PROJET ÉNERGIE SAGUENAY
RÉPONSES AUX QUESTIONS ET
COMMENTAIRES DU MELCC -
COMPLEXE DE LIQUÉFACTION DE GAZ
NATUREL À SAGUENAY

AOÛT 2019

GNL QUÉBEC INC.

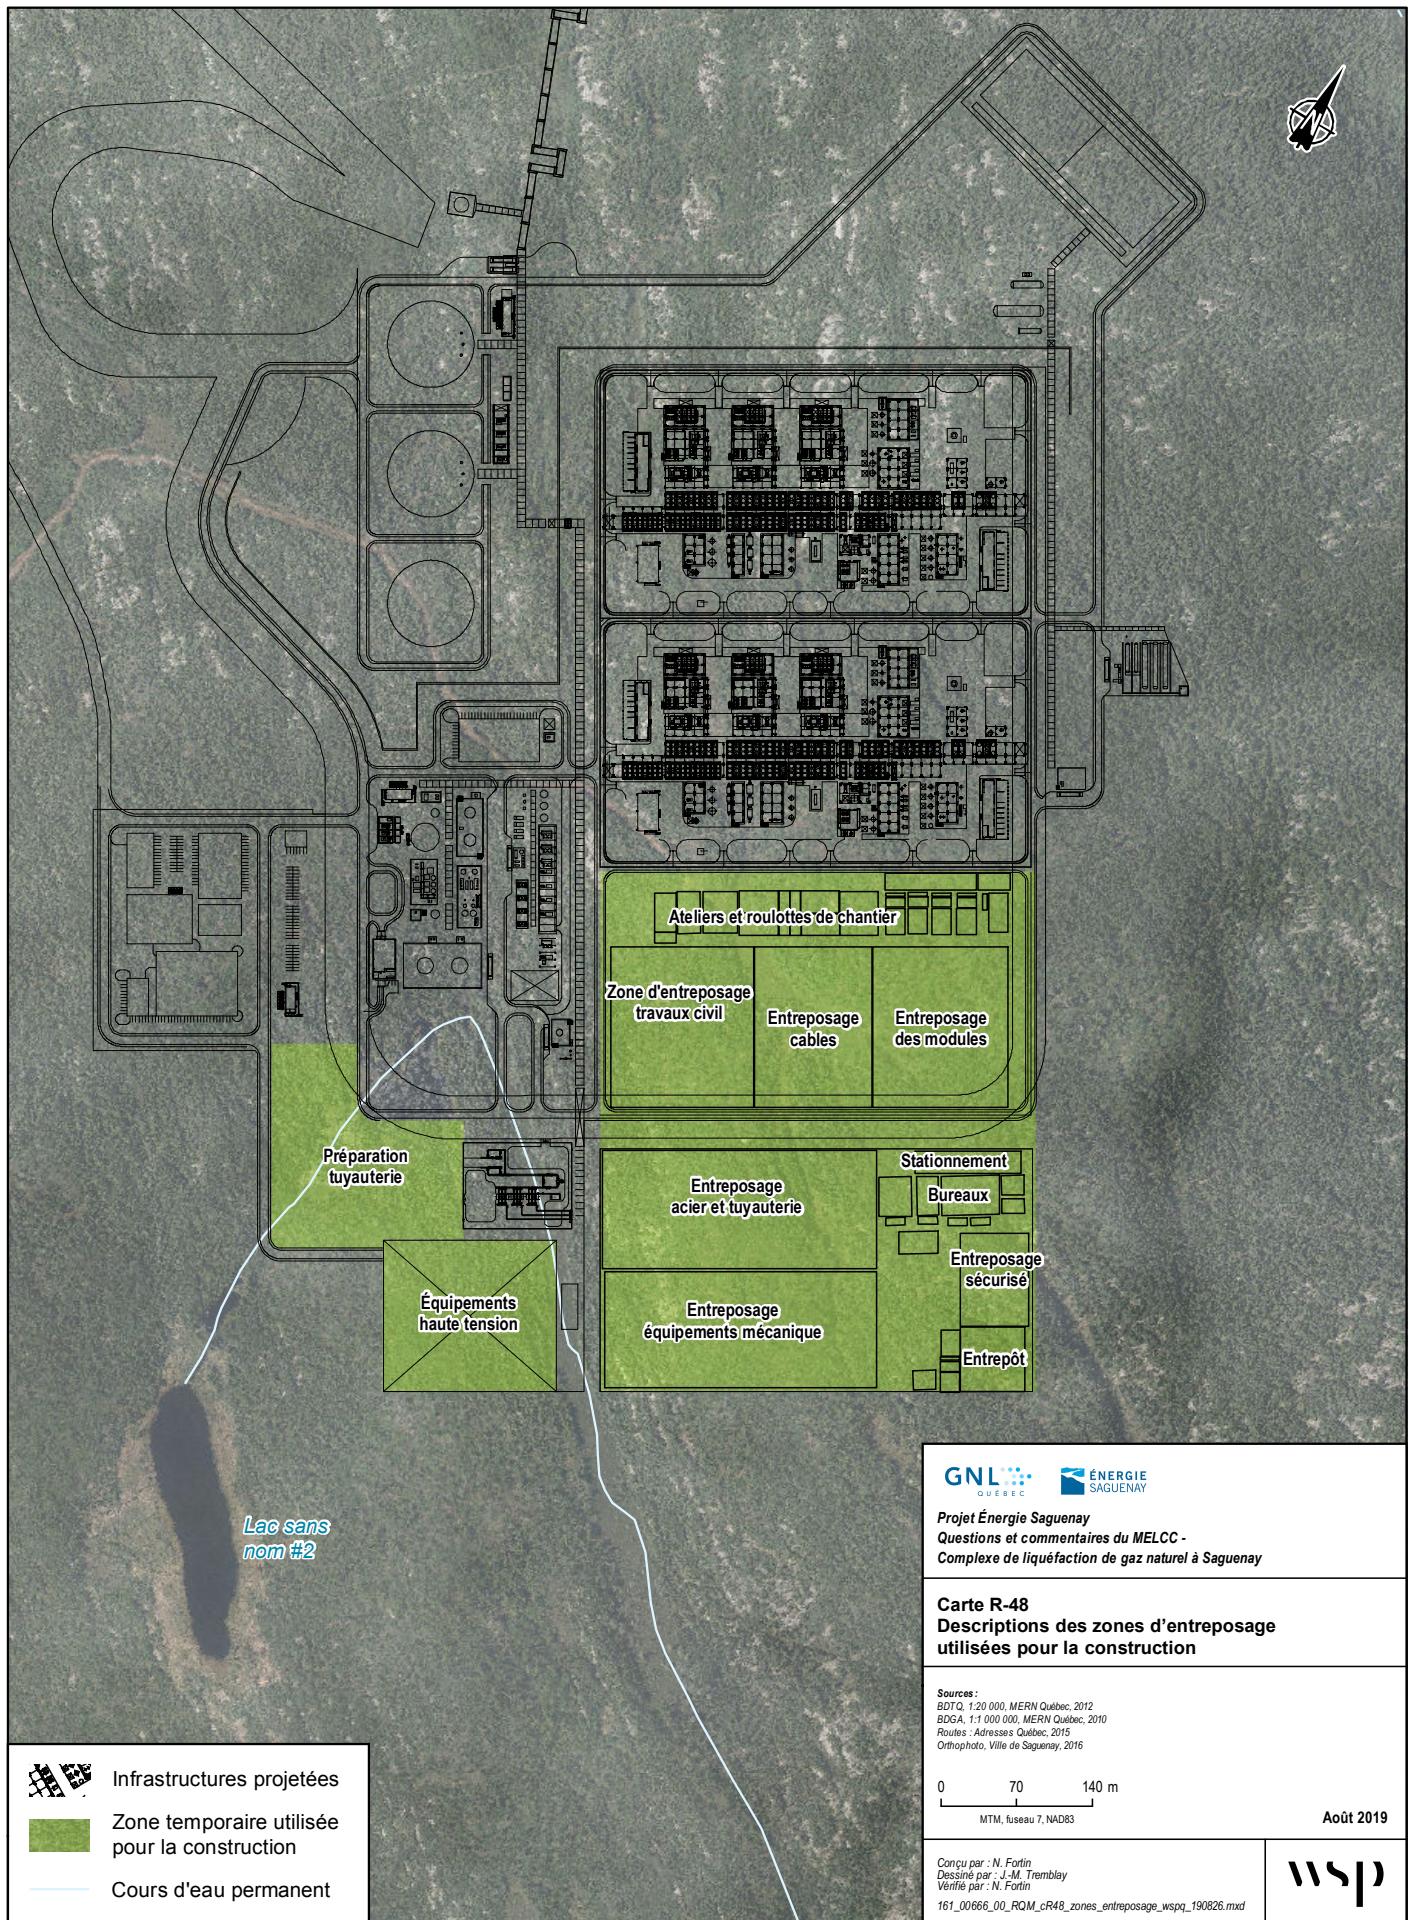
QC - 48. L'ampleur de la zone imperméabilisée et permanente au site du projet prévoit des aires d'entreposage non utilisées et/ou dépourvues d'équipements (près des zones 22, 14-13 et 17 ou l32). Le MELCC se questionne sur la superficie totale de ces aires et leur utilité. En lien avec celles-ci, l'initiateur doit justifier :

Zone 32. Cette zone sera utilisée pour la fabrication et l'entreposage de tuyaux, le câblage, le montage des échafaudages et l'entreposage temporaire pendant les travaux civils (piles de remblai, coffrages, etc.).

Le détail des zones à utiliser lors de la construction est présenté à la carte R-48. Pour la plupart des projets de même envergure, la superficie requise pour les installations temporaires est généralement équivalente à celle requise pour les installations permanentes car il y a beaucoup de matériel à déposer et à organiser avant l'installation.

Figure R-77 Estimation de l'exposition (SEL24h) au bruit des activités portuaires simultanées aux installations des quais Marcel-Dionne, du TMRN et du projet Énergie Saguenay.

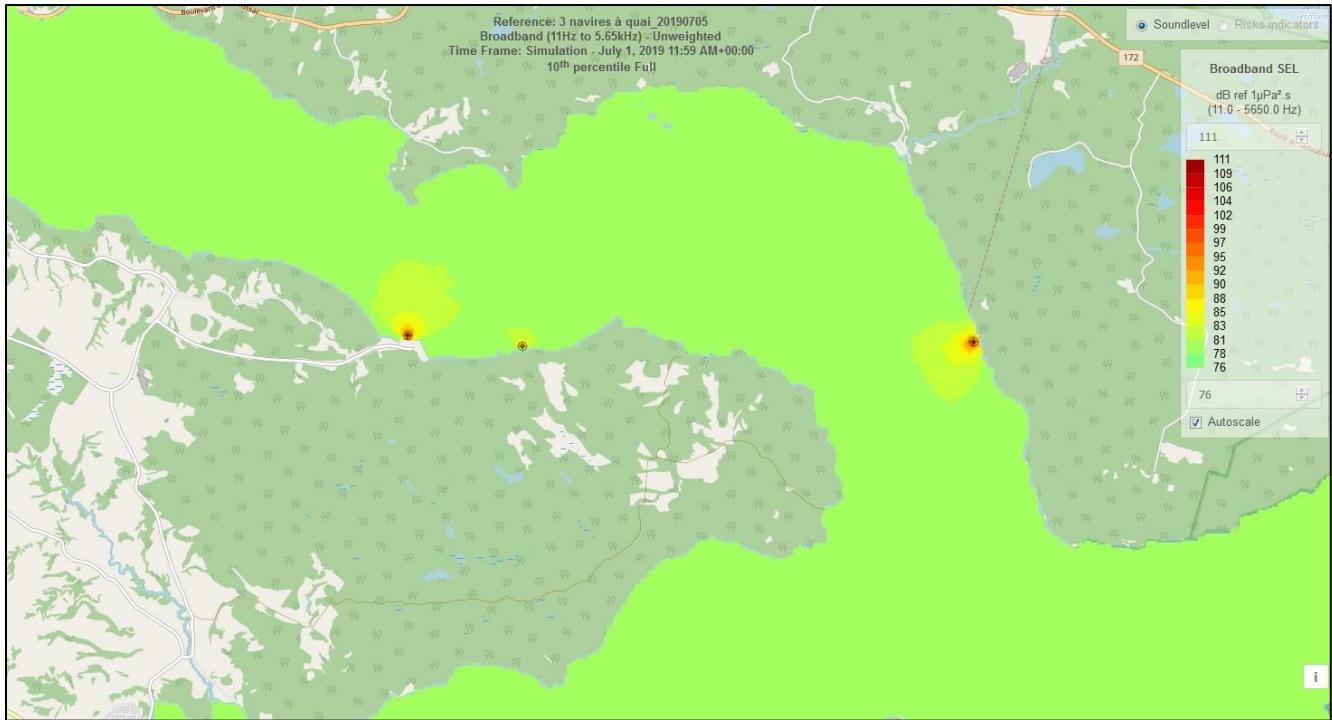
Comme mentionné en réponse aux questions QC- 65 et 66, nous ne pouvons simuler de façon précise le bruit découlant des navires méthaniers à quai, faute d'intrants suffisants pour alimenter les modèles. Pour répondre à la question de la possible barrière acoustique, nous avons néanmoins réalisé une cartographie du bruit potentiellement généré par des activités portuaires simultanées aux installations d'Énergie Saguenay, du terminal maritime en rive nord (TMRN) et du quai Marcel-Dionne. À cette fin, nous avons utilisé des données récoltées récemment pour évaluer l'ambiance sonore subaquatique à un site d'infrastructures portuaires comparables (WSP, étude en cours). Pour ce site, les pressions sonores moyennes, en présence de navires vraquiers à quai, se sont établies à 128,1 dB re 1 μ Pa. Nous avons donc utilisé cette valeur pour estimer l'ambiance sonore en bordure des quais Marcel-Dionne et du TMRN, où transitent ou transiteront des navires de même nature. Pour le site portuaire d'Énergie Saguenay, nous avons établi arbitrairement cette pression sonore à 120 dB re 1 μ Pa, étant donné que nous nous attendons à ce que le chargement d'un navire méthanier soit moins bruyant que celui d'un vraquier. La simulation a été réalisée à l'aide de la plateforme de modélisation *Quonops[®] Online Services* (Quiet Oceans, France).

Les résultats de cette simulation (figure R-77) illustrent l'exposition sonore (SEL_{cum} , en dB re 1 μ Pa² s) qu'un poisson subirait, en 24 h de présence dans la zone d'étude, alors que des navires seraient simultanément en chargement aux trois installations. On y constate rapidement que l'exposition au bruit causé par les activités portuaires descendrait sous les 100 dB re 1 μ Pa² s à moins d'une dizaine de mètres des navires aux quais Marcel-Dionne et du TMRN, et à plus courte distance du navire ancré aux installations d'Énergie Saguenay. Bref, le bruit des navires à quai se fondrait rapidement au bruit de fond naturel, dans l'ordre d'une dizaine de mètres des installations, ce qui exclut à notre avis le risque d'une barrière acoustique infranchissable par les poissons.
